MEMO

Van : 5.1.2e
Organisatieonderdeel : Kennis en Advies
Datum : 10 nov 2017
Onderwerp : Onderbouwing schrappen M1D: herstel oude geul door
aanpassen voetbrug Boven Slinge

M1D: herstel oude geul door aanpassen voetbrug Boven Slinge

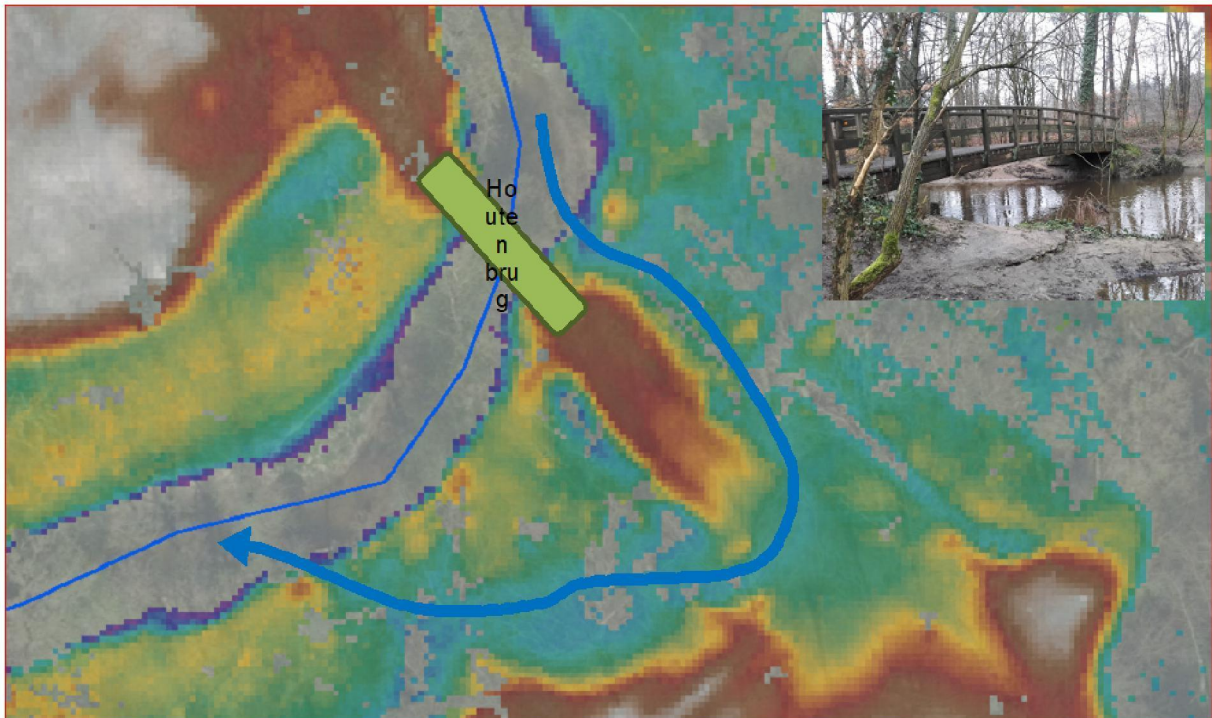
In bovenstaande beschrijving wordt verondersteld dat de oude geul een afvoerfunctie had. Het waterschap gaat daar niet vanuit en dat blijkt uit het feit dat de oude geul geen onderdeel van de legger uitmaakt.

Dat betekent dat de hydraulische modelberekeningen uitgaan van de Boven Slinge zonder meestromende geulen. Uit de modelberekeningen van het waterschap waarin de Houten brug is opgenomen, blijkt dat de opstuwing van de Houten brug bij extreme afvoeren ordegrootte 5 cm is en daarmee geen belemmerende factor vormt in de afvoer.

Bovendien zijn de genoemde geulen dermate begroeid en grillig, dat er per saldo nauwelijks sprake zal zijn van een constructieve bijdrage aan de afvoercapaciteit.

De bypass-functie die benoemd wordt in de gebiedsanalyse is behouden gebleven. Zie onderstaande kaartbeeld van de maaiveldhoogte. De blauwe lijn geeft de bypass-functie aan.

Op basis van de nadere analyse wordt gesteld dat de huidige constructie van de Houten brug, inclusief verhoogde aanlooppaden:

- geen onwenselijke beperking van de afvoerfunctie heeft;
- niet voor onwenselijke opstuwing zorgt;
- de bypass-functie niet aantast.

Het beoogde doel van deze maatregel komt daarmee te vervallen.
